3-phase Hybrids-FAQ

Unterschiede und Kompatibilität der SHxxRT und SBR Versionen

Anwendbar auf: SBR-Batterie Serie

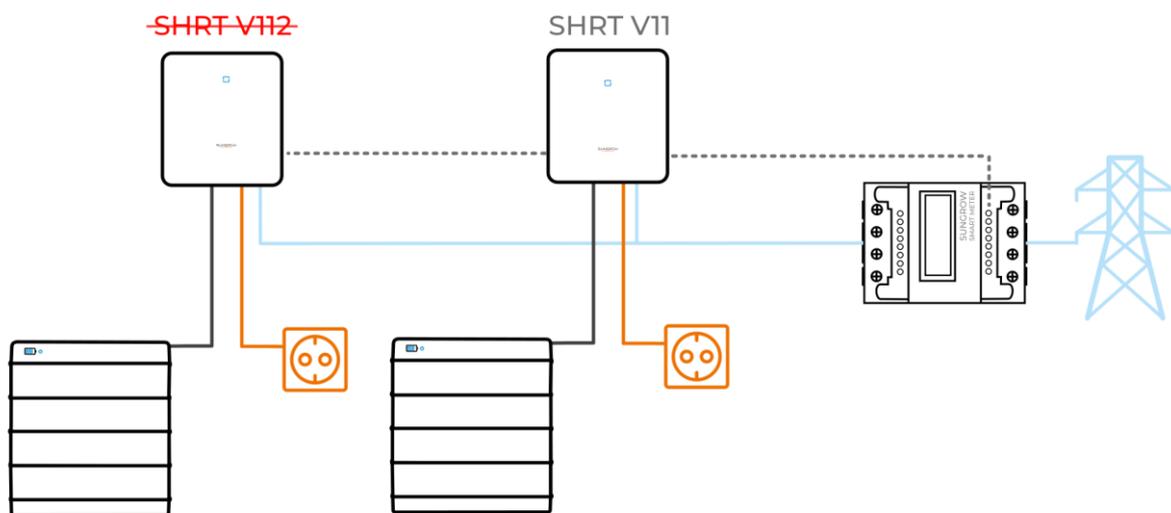
Die SHRT V112 Version ist eine neue Hardware-Version des 3-phasigen Sungrow Hybrid-Wechselrichters mit kleinen Unterschieden im Vergleich mit der bekannten SHRT V11 Version, die bislang ausgeliefert wurde.

Auf jeder Wechselrichter-Kartonage (auf der kurzen Seite) befindet sich ein Sticker mit einem Barcode. Unterhalb dieses Barcodes befindet sich eine Klartext-Beschriftung, die sowohl die Produkt-Bezeichnung, Seriennummer als auch die Produktversion anzeigt.

Die Umstellung von V11 auf V12 bringt zwei wesentliche Einschränkungen mit sich, welche bei der Installation der Geräte berücksichtigt werden müssen.

Im Zusammenspiel mit dem vorgestellten Sungrow EV Charger (Hersteller-Typ: A-CH-00015) wird nur Version V11 ab Marktstart der Wallbox vollumfänglich kompatibel sein.

V12 unterstützt die Sungrow Wallbox nicht. Wird eine Wallbox in Verbindung mit einem V12 installiert, so kann diese lediglich ohne intelligente Features mit 11 kW laden.

Es ist nicht möglich, eine gemischte Parallelverschaltung (per RS485-Verbindung) aus V11- und V12-Geräten aufzubauen. Von einer Kombination bestehend aus z.B. einem V11 und einem V12 ist abzuraten. Eine einheitliche Parallelverschaltung von bis zu fünf V11 oder bis zu fünf V12 ist selbstverständlich umsetzbar.
